ANHÖRUNG

Straße, Schlüssel Schwachhauser Heerstraße, 61610	
Maßnahme Abbau Parkscheinautomat und Anordnung Parken mit Parkscheibe	
Antragsteller Amt für Straßen und Verkehr Abteilung 3, Herdentorsteinweg 49/50, 28195 Bremen	Antrag vom

Straße, Schlüssel Schwachhauser Heerstraße, 61610	
Maßnahme Abbau Parkscheinautomat und Anordnung Parken mit Parkscheibe	
Antragsteller Amt für Straßen und Verkehr Abteilung 3, Herdentorsteinweg 49/50, 28195 Bremen	Antrag vom

Straße, Schlüssel H.-H.-Meier-Allee, 33150	
Maßnahme Abbau Parkscheinautomat und Anordnung Parken mit Parkscheibe	
Antragsteller Amt für Straßen und Verkehr Abteilung 3, Herdentorsteinweg 49/50, 28195 Bremen	Antrag vom

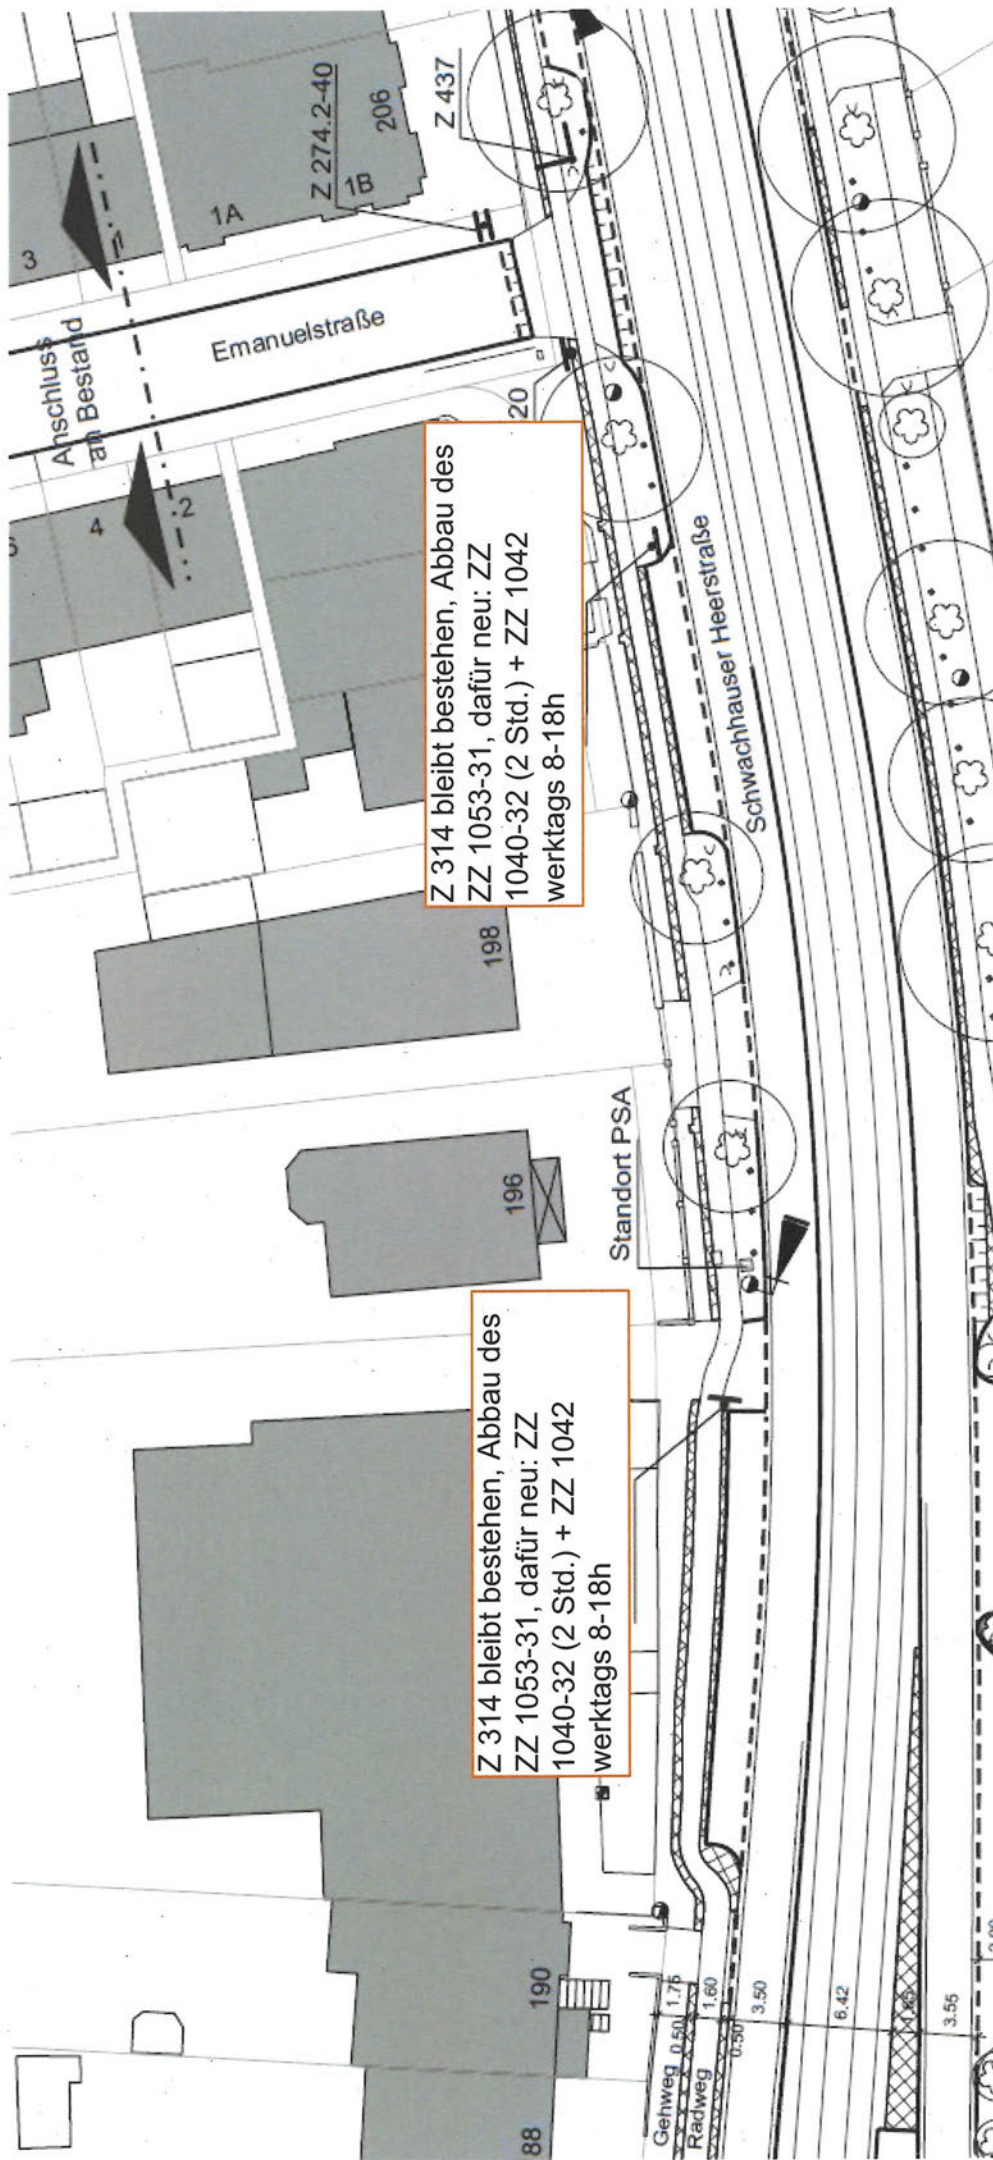
In der Schwachhauser Heerstraße, Höhe Haus-Nr. 196 in stadteinwärtiger Richtung ist aktuell das bewirtschaftete Parken mit Parkscheinautomat vorgesehen.

Um Besuchern der dort ansässigen Unternehmen das temporäre Abstellen des Fahrzeugs zu ermöglichen und das Parkraumkonzept zu erhalten, ist geplant, die Parkzeit mittels Anordnung einer Parkscheibennutzung zeitlich zu begrenzen und die Parkscheinautomaten im Gegenzug entfernen zu lassen. Als Bewirtschaftungsdauer wird werktags zwischen 08:00 und 18:00 Uhr mit einer Höchstparkdauer von 2 Stunden vorgesehen.

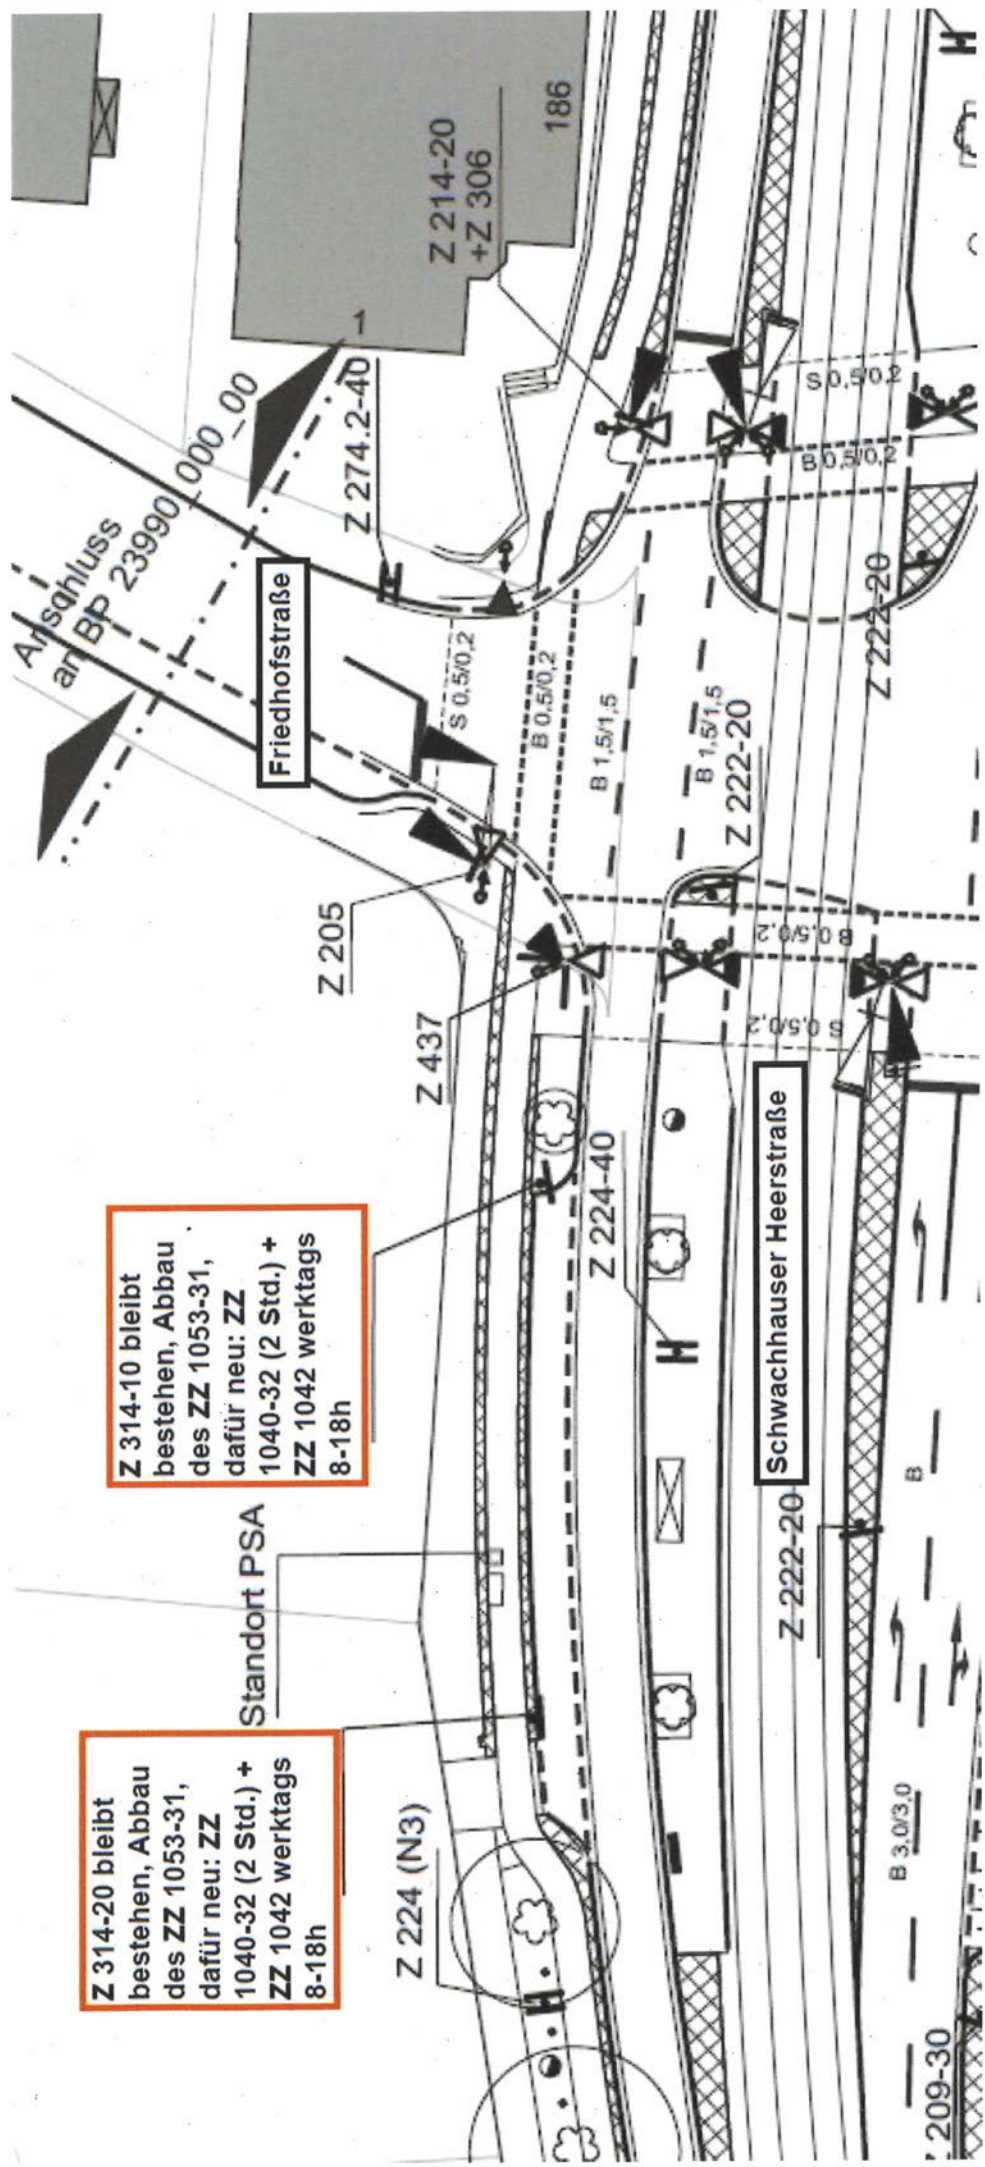
In der Schwachhauser Heerstraße, Höhe Haus-Nr. 182 in stadteinwärtiger Richtung, auf dem Seitenstreifen neben der Haltestelle Friedhofstraße, ist aktuell das bewirtschaftete Parken mit Parkscheinautomat vorgesehen.

Um Besuchern der dort ansässigen Unternehmen das temporäre Abstellen des Fahrzeugs zu ermöglichen und das Parkraumkonzept zu erhalten, ist geplant, die Parkzeit mittels Anordnung einer Parkscheibennutzung zeitlich zu begrenzen und die Parkscheinautomaten im Gegenzug entfernen zu lassen. Als Bewirtschaftungsdauer wird werktags zwischen 08:00 und 18:00 Uhr mit einer Höchstparkdauer von 2 Stunden vorgesehen.

Z 314-20 bleibt bestehen, Abbau des ZZ 1053-31, dafür neu: ZZ 1040-32 (2 Std.) + ZZ 1042 werktags 8-18h

Z 314-10 bleibt bestehen, Abbau des ZZ 1053-31, dafür neu: ZZ 1040-32 (2 Std.) + ZZ 1042 werktags 8-18h

H.-H.-Meter-Allee

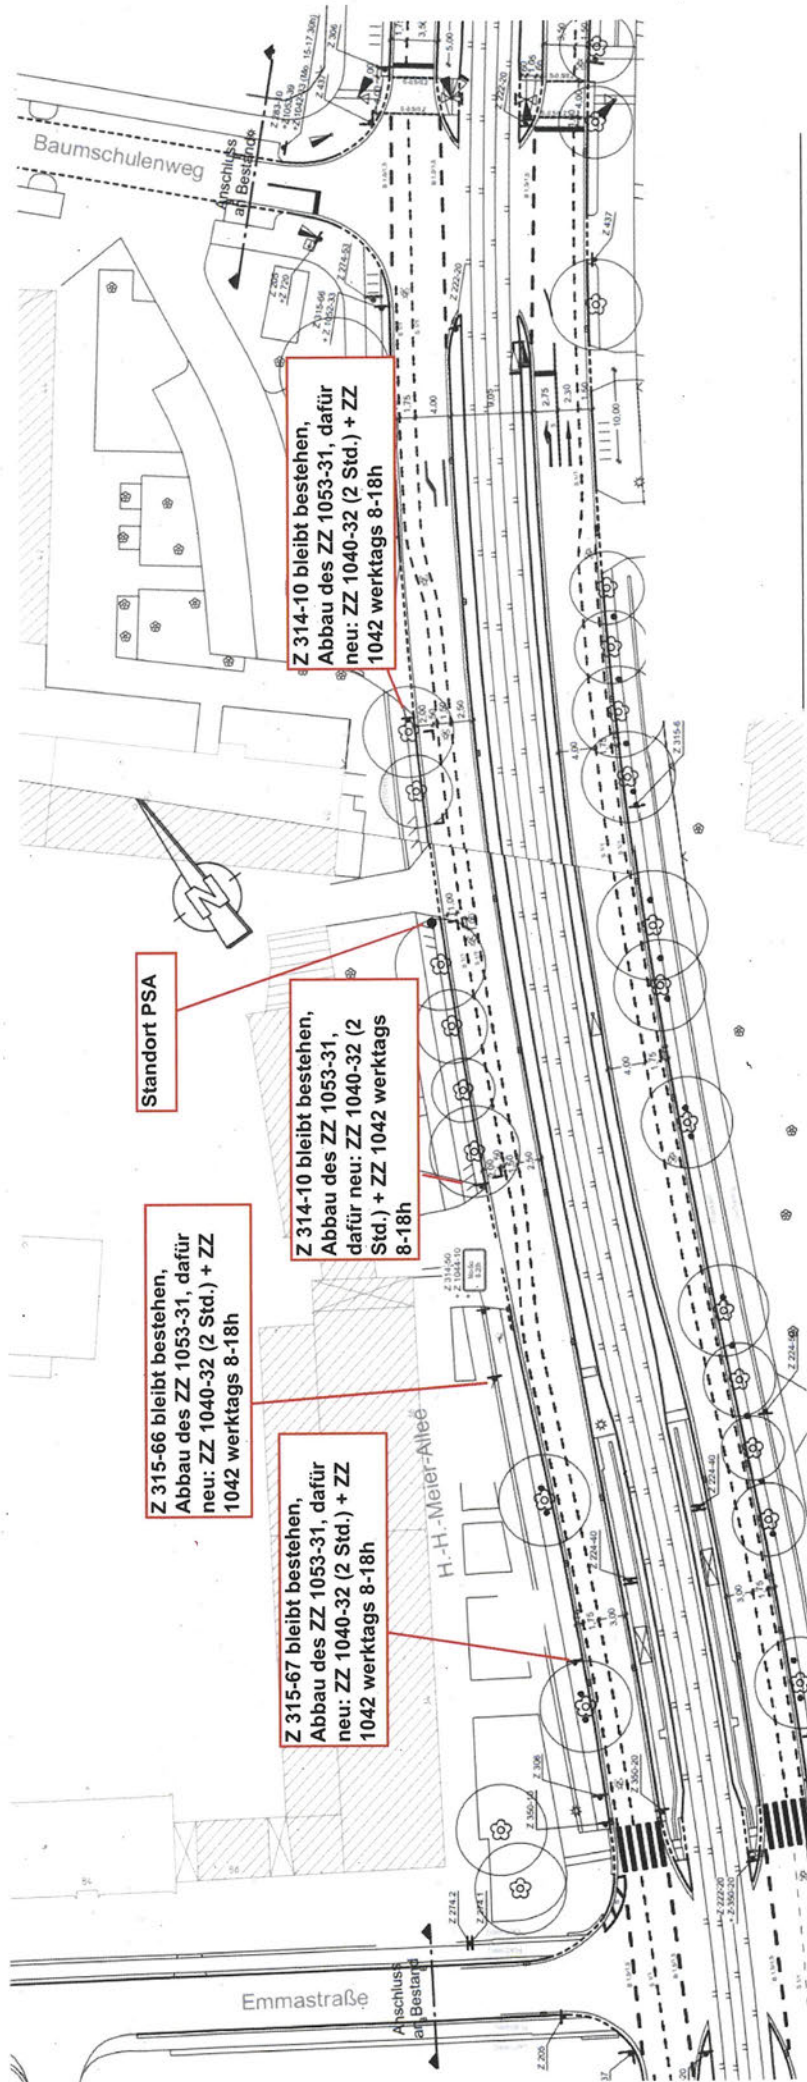
In der H.-H.-Meier-Allee, Höhe Haus-Nr. 40 bis 34 in stadteinwärtiger Richtung ist aktuell das bewirtschaftete Parken mit Parkscheinautomat vorgesehen.
Nach Angaben der BREPARK GmbH ist das Vorhalten der dortigen Parkscheinautomaten unwirtschaftlich, da die Kosten der Wartung und Bereitstellung die Einnahmen übersteigen. Aus diesem Grund muss der Parkscheinautomat abgeräumt werden.

Um Besuchern der dort ansässigen Unternehmen das temporäre Abstellen des Fahrzeugs zu ermöglichen und das Parkraumkonzept zu erhalten, ist geplant, die Parkzeit mittels Anordnung einer Parkscheibennutzung zeitlich zu begrenzen und die Parkscheinautomaten im Gegenzug entfernen zu lassen. Als Bewirtschaftungsdauer wird werktags zwischen 08:00 und 18:00 Uhr mit einer Höchstparkdauer von 2 Stunden vorgesehen.

Z 314-10 bleibt bestehen,
Abbau des ZZ 1053-31, dafür
neu: ZZ 1040-32 (2 Std.) + ZZ
1042 werktags 8-18h

Z 314-10 bleibt bestehen,
Abbau des ZZ 1053-31,
dafür neu: ZZ 1040-32 (2
Std.) + ZZ 1042 werktags
8-18h

Z 315-66 bleibt bestehen,
Abbau des ZZ 1053-31, dafür
neu: ZZ 1040-32 (2 Std.) + ZZ
1042 werktags 8-18h

Z 315-67 bleibt bestehen,
Abbau des ZZ 1053-31, dafür
neu: ZZ 1040-32 (2 Std.) + ZZ
1042 werktags 8-18h
